PROGETTO DI FATTIBILITA' TECNICA ED ECONOMICA

**LINEA SALERNO – REGGIO CALABRIA
 NUOVA LINEA AV SALERNO – REGGIO CALABRIA
 LOTTO 1 BATTIPAGLIA – PRAIA
 LOTTO 1A BATTIPAGLIA – ROMAGNANO**

Riscontro alla richiesta di integrazioni della Commissione Tecnica PNRR-PNIEC nota prot. CTVA-2177 del 04/04/2022 e Riscontro alla richiesta di integrazioni del MIC – nota prot. 523-P del 29/03/2022

Figura 1 Inserimento nel contesto territoriale delle barriere antirumore previste con pannellatura opaca, in corrispondenza dell'abitato di Contursi

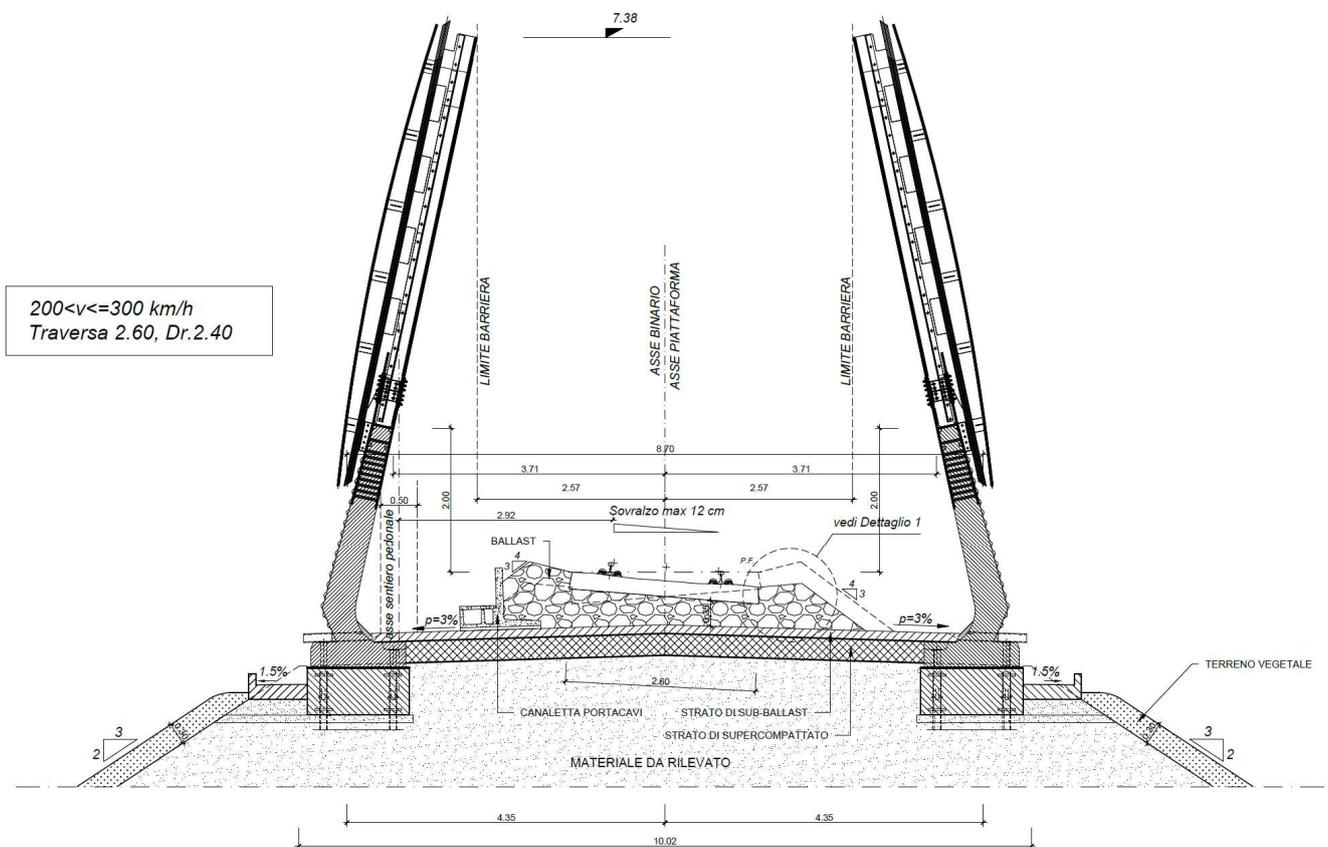
- 7.1 Con riferimento alle barriere antirumore, lo studio acustico riporta lo schema tipologico RFI che si intende adottare e la localizzazione di tali barriere.
- 7.1.a Si richiede di presentare elaborati di progetto di sezioni specifiche che includano il contesto laterale e viste in corrispondenza di tali barriere, al fine di valutare anche l'impatto visivo di tali interventi soprattutto in prossimità delle aree densamente urbanizzate.

Figura 2 Inserimento di filari a mitigazione dell'opera

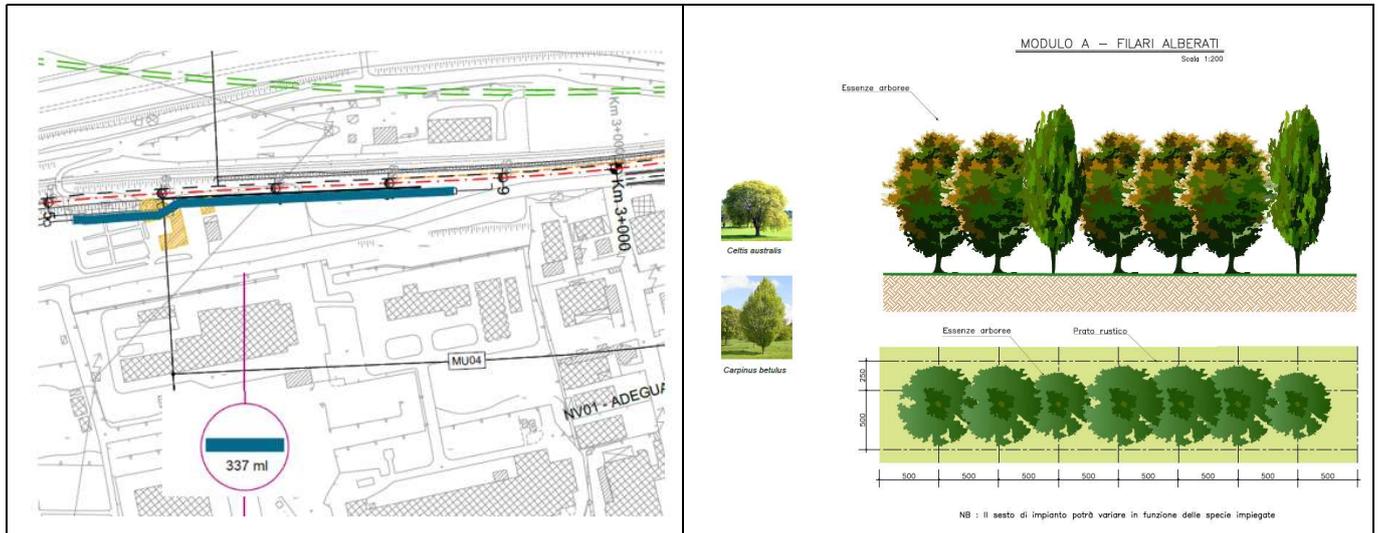
7.1.b Si richiede inoltre di valutare l'inserimento del tipologico proposto nella realtà locale, studiando alternative progettuali più consone al paesaggio presente, ivi compreso, se adeguato, un rinverdimento delle barriere o, se possibile, un mascheramento delle stesse barriere con siepi di adeguata altezza o filari arborei.

Sono in corso di sviluppo e approfondimento anche una serie di soluzioni progettuali che a titolo esemplificativo si riportano di seguito, mirate alla valutazione di cromie e trasparenze delle barriere antirumore.

Figura 43 Opere a verde previste in corrispondenza della Masseria conforti

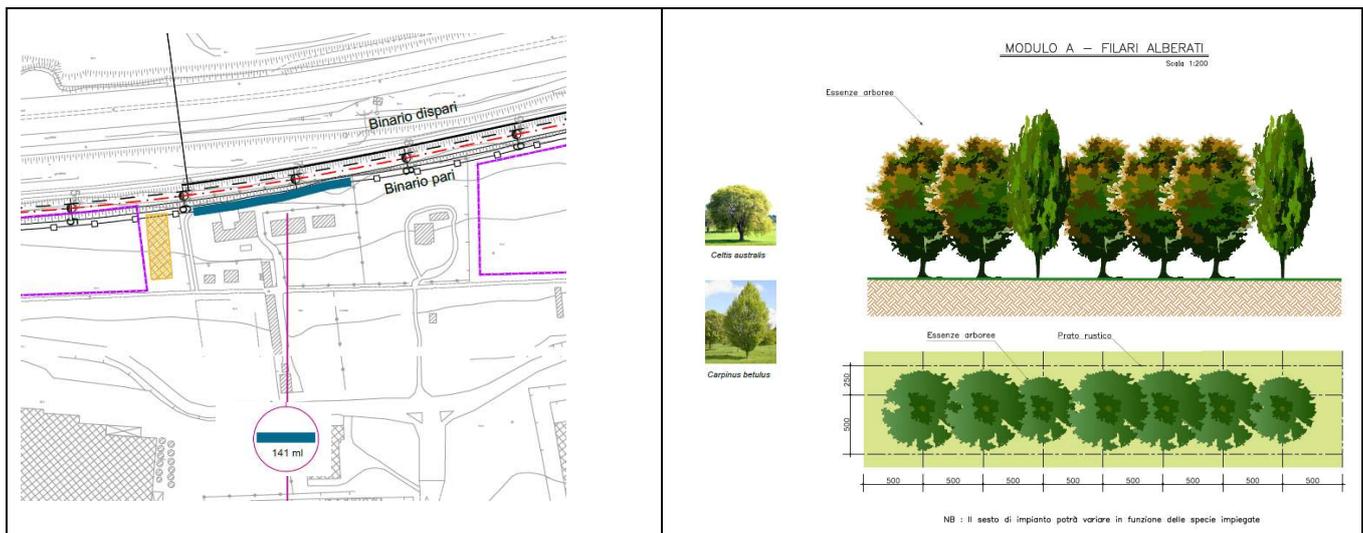
- Una descrizione puntuale delle sue caratteristiche;
- uno studio dettagliato della soluzione progettuale tesa a tutelare l'edificio (elaborati grafici sviluppati impianto, sezioni e prospetto);
- Un opportuno raffronto ante opera ma e post operam, anche mediante foto simulazioni, sia con vista a volo d'uccello che con vista dalle strade circostanti e dal bene in questione;
- una descrizione esaustiva e dettagliata della tipologia delle barriere previste in prossimità di tale edificio vincolato.

La seconda misura riguarda l'inserimento di un filare alberato in prossimità della Masseria (circa km 1+600) ubicato a sud dell'infrastruttura che andrà a mitigare l'impatto visivo dell'opera nel lungo periodo post realizzazione.

Figura 0-54 Distanza tra il complesso di Santa Maria della Sperlonga e il tracciato in progetto

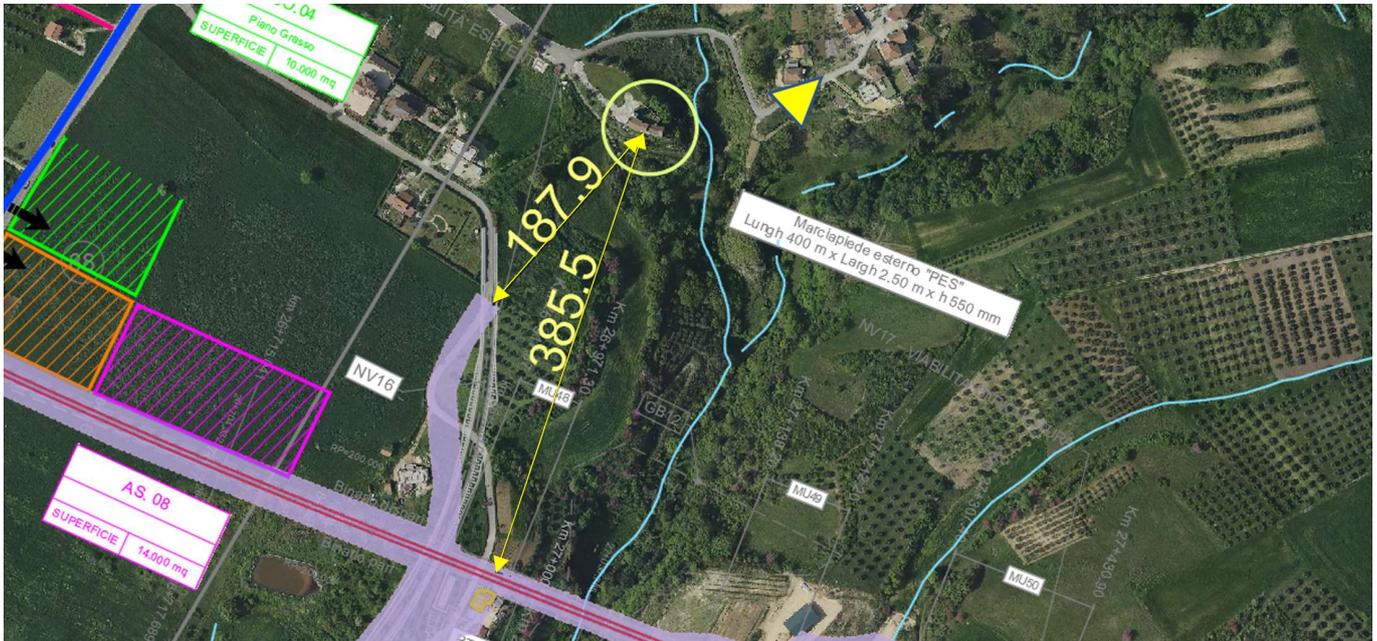
14.3. Relativamente al Complesso di “Santa Maria della Sperlonga” (posta ad una distanza di circa 385 m dal tracciato dell'opera e a circa 188 m dalla WBS più vicina) Si richiede un'integrazione documentale ,con indicazioni del regime di tutela a cui è sottoposta ,che permetta di comparare lo stato attuale con la situazione post opera ma anche milianti riprese e foto simulazioni di dettaglio e di insieme dei principali punti di vista ,sia con vista a volo d'uccello che con vista dalle strade circostanti e dal bene in questione;

Nel secondo confronto, di seguito riportato, si evidenzia il rapporto tra il complesso “Santa Maria della Sperlonga” con le opere in progetto.

Nel keyplan sono individuate le distanze tra il complesso tutelato e le opere in progetto e il punto di ripresa fotografico (triangolo giallo).
